IC3
LANÇO CHAMUSCA / ALMEIRIM

**ANÁLISE COMPARATIVA DE
SOLUÇÕES NA TRAVESSIA DO
CASAL DO COUTO**

NOTA TÉCNICA B

ADITAMENTO

Designação: EXTRATO DA PLANTA DE REN

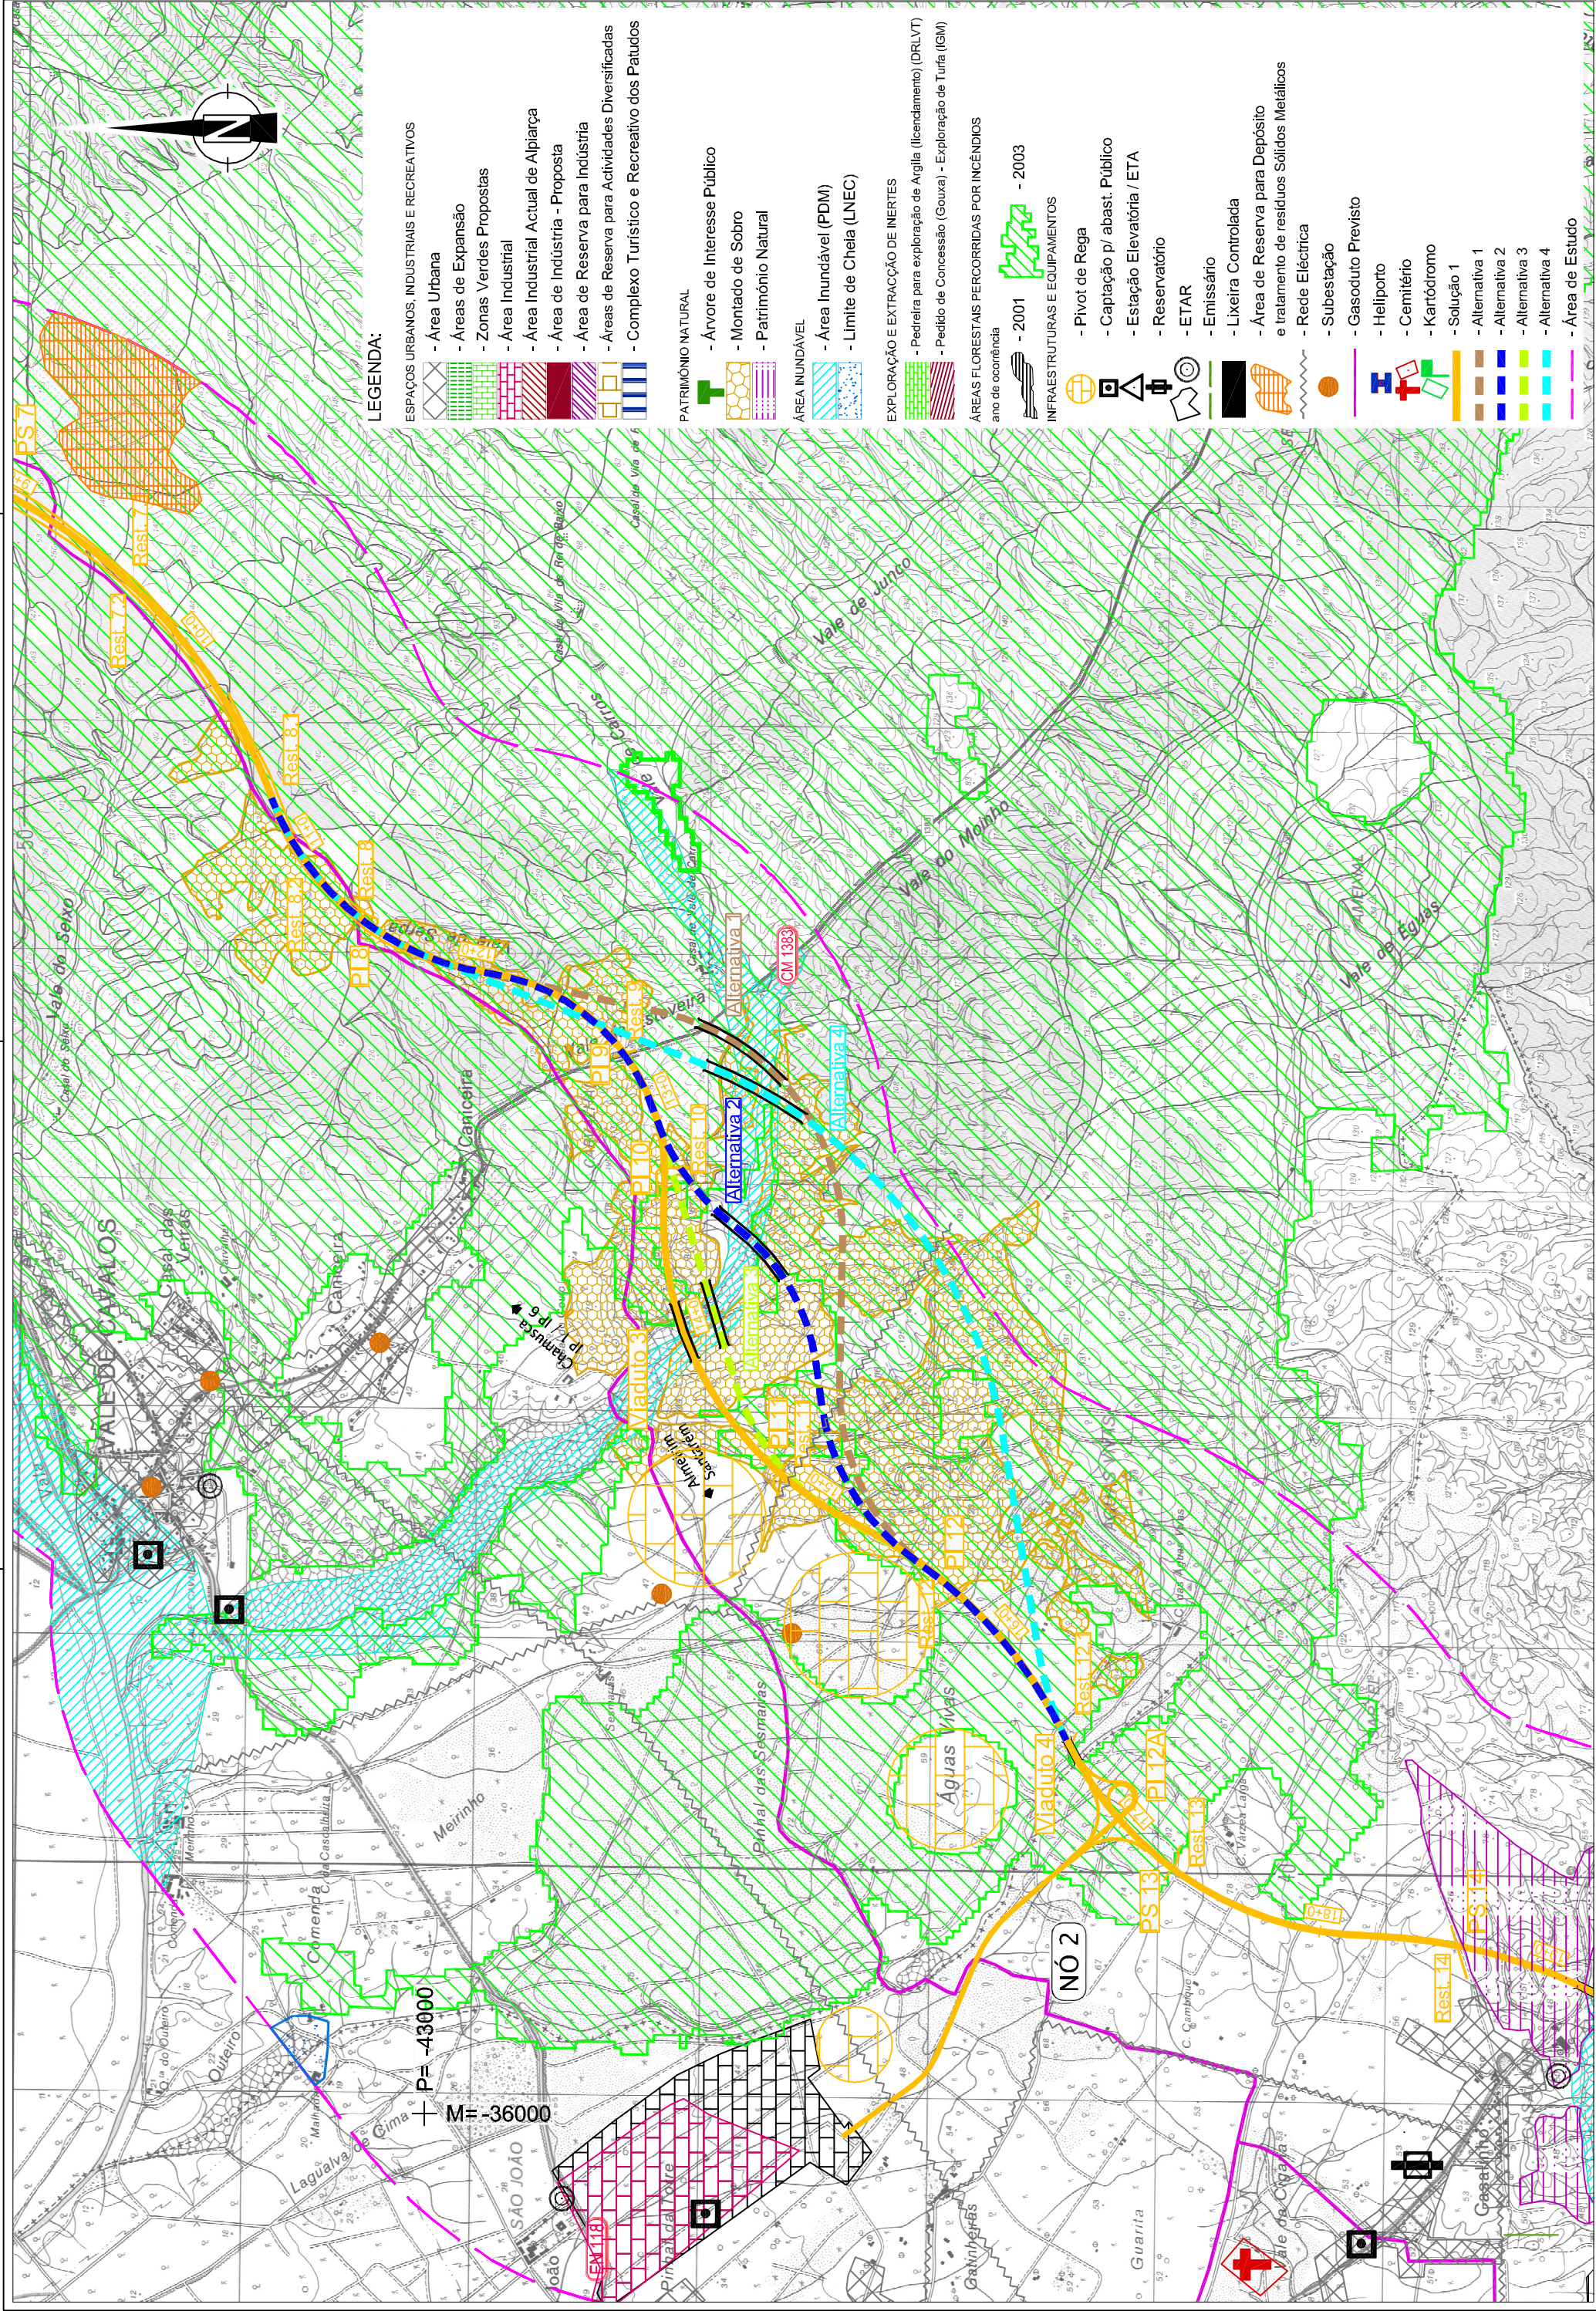
2.3 INCLUIR EXTRACTO DA CARTA DE RESERVA NACIONAL DA CHAMUSCA PUBLICADA EM DIÁRIO DA REPÚBLICA EM DIPLOMA AUTÓNOMO, COM AS ALTERNATIVAS EM ESTUDO ASSINALADAS, E VERIFICAR AS APRECIACÕES EFECTUADAS NO DOCUMENTO A ESTE ELEMENTO CARTOGRÁFICO

3. Incluir extracto da Carta de Reserva Ecológica Nacional da Chamusca publicada em Diário da República em diploma autónomo, com as alternativas em estudo assinaladas, e verificar as apreciações efectuadas no documento a este elemento cartográfico;

No **Anexo 4** apresenta-se o extracto da Carta de Reserva Ecológica Nacional da Chamusca publicada através da Resolução de Conselho de Ministros (RCM) n.º 78/96, de 29 de Maio, alterada pela RCM n.º 127/2007, de 28 de Agosto. Informa-se ainda que a carta por sistemas da REN, não se encontra publicada, no concelho da Chamusca, correspondendo a REN aprovada e disponível à REN bruta.

A REN atravessada em cada uma das alternativas corresponde a 18,4 ha na Alternativa 4, que corresponde à solução com maior afectação, segue-se com 16,0 ha a Alternativa 1, 12,4 ha na Alternativa 3 e por fim 12,1 ha na Alternativa 2, que corresponde à solução com menor afectação da área.

ANEXO 6

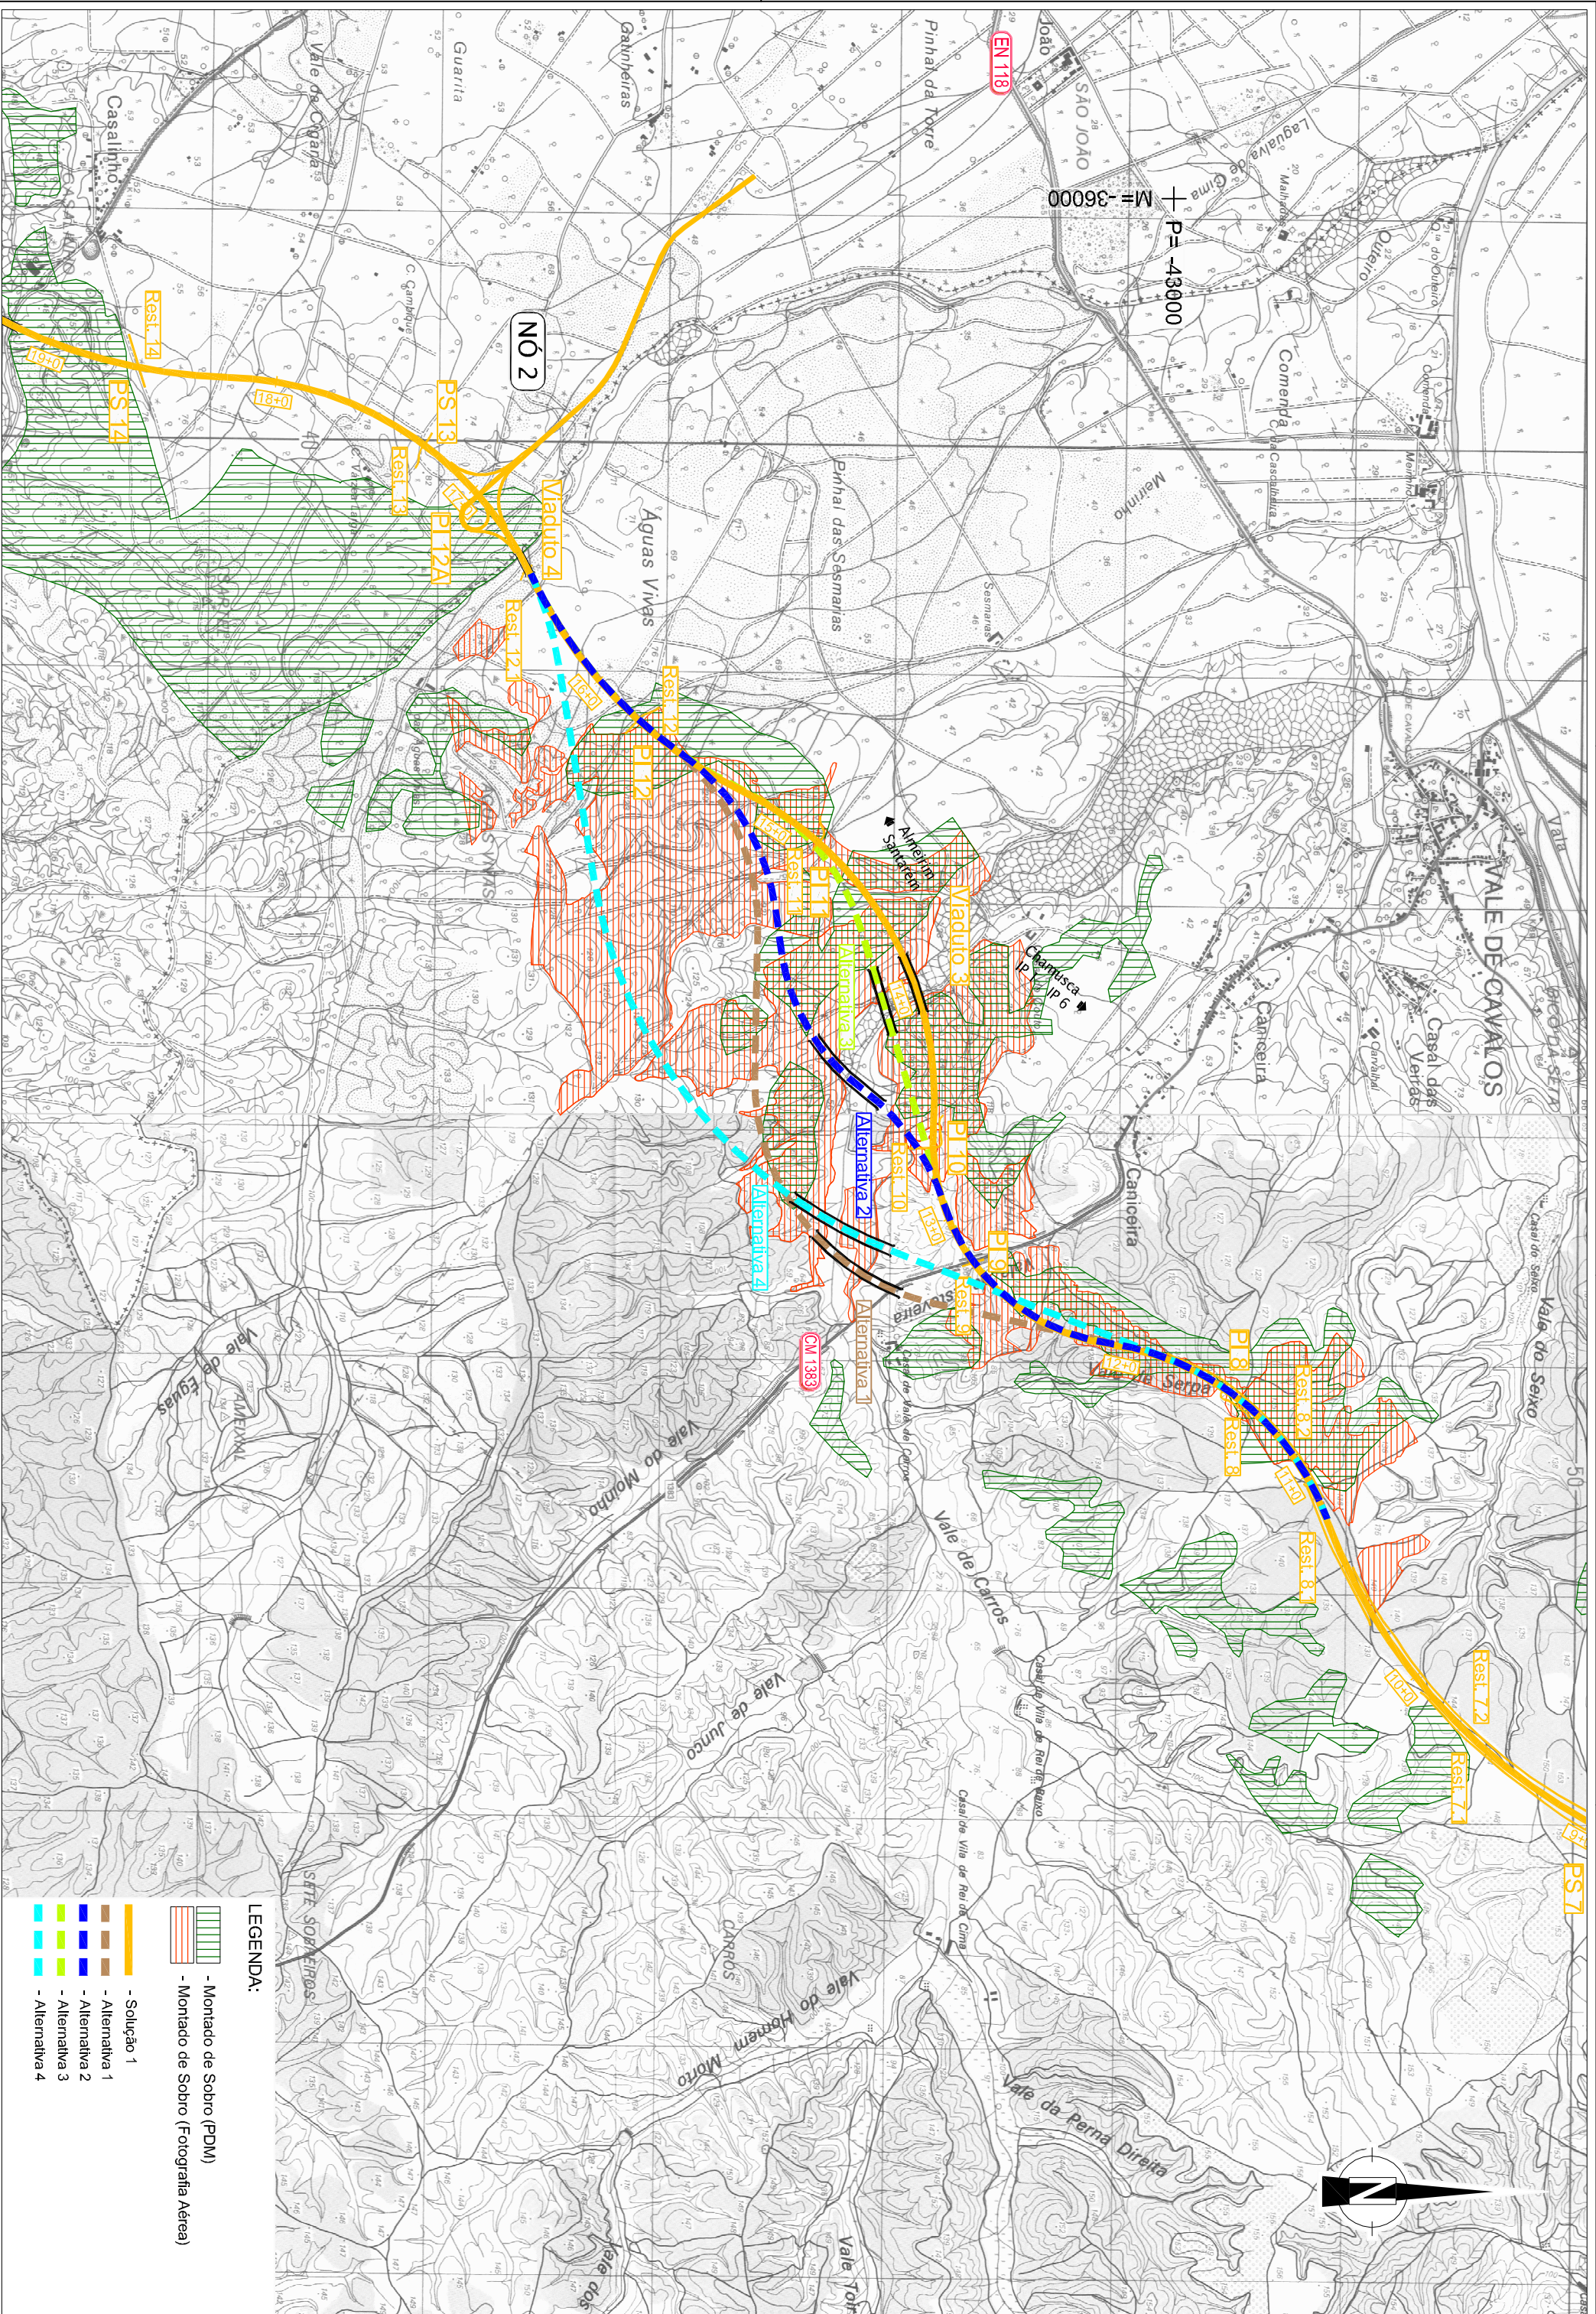
2.5 REVER AS CARTAS 06 E 09, UMA VEZ QUE AS MESMAS NÃO SÃO CONCORDANTES ENTRE SI, NOMEADAMENTE NO QUE SE REFERE ÀS MANCHAS DE MONTADO

2.6 REVER TAMBÉM O QUADRO 3, UMA VEZ QUE OS VALORES AI INDICADOS NÃO PARECEM SER CONCORDANTES COM A AFECTAÇÃO DE MONTADO ASSINALADA NA CARTA 09

2.8 APESAR DE SER APRESENTADA CARTA COM INDICAÇÕES DAS ZONAS ARDIDAS, ESSA INFORMAÇÃO NÃO TEM LEGIBILIDADE

5. Rever as cartas 06 e 09, uma vez que as mesmas não são concordantes entre si, nomeadamente no que se refere às manchas de montado;
6. Rever também o Quadro 3, uma vez que os valores aí indicados não parecem ser concordantes com a afectação de montado assinalada na carta 09;

7. Apresentar a afectação de áreas de REN e de RAN em termos de área ocupada (ha);
8. Apesar de ser apresentada carta com indicação das zonas ardidas, essa informação não tem legibilidade;

A Carta 06 – Análise Visual da Paisagem integrou e de uma forma genérica, o montado do descritor Uso do Solo, por se considerar que o montado da Carta de Condicionantes do PDM e que serve de base à Carta 09 – Condicionantes, não se apresenta muito coerente com aquilo que efectivamente é possível identificar na fotografia aérea e no terreno, apresentando-se por defeito. Por esta razão adoptou-se para a avaliação das alternativas, o montado identificado em fotografia aérea. No quadro seguinte e para percepção dessa situação apresentam-se as quantificações considerando quer a fotografia aérea, quer a Carta de Condicionantes do PDM. No **Anexo 6** apresenta-se a cartografia com essas duas informações sobrepostas.

Como referido anteriormente as áreas de montado consideradas para a análise das alternativas decorrem da identificação feita sobre a fotografia área do Estudo Prévio por se considerar que as áreas de montado do PDM não se encontram coerentes com o que se observa no terreno e nessa mesma fotografia aérea. Assim, os valores de montado considerados resultam dessa identificação, cuja cartografia se apresenta no **Anexo 6**, desagregando-se também as quantificações das afectações por alternativa no quadro seguinte.

Nessa cartografia optou-se ainda por sobrepor o montado do PDM para comparação das diferenças.

A carta com as áreas ardidas consta do **Anexo 5** tendo-se rectificado para o efeito a Carta 09 da Nota Técnica B.
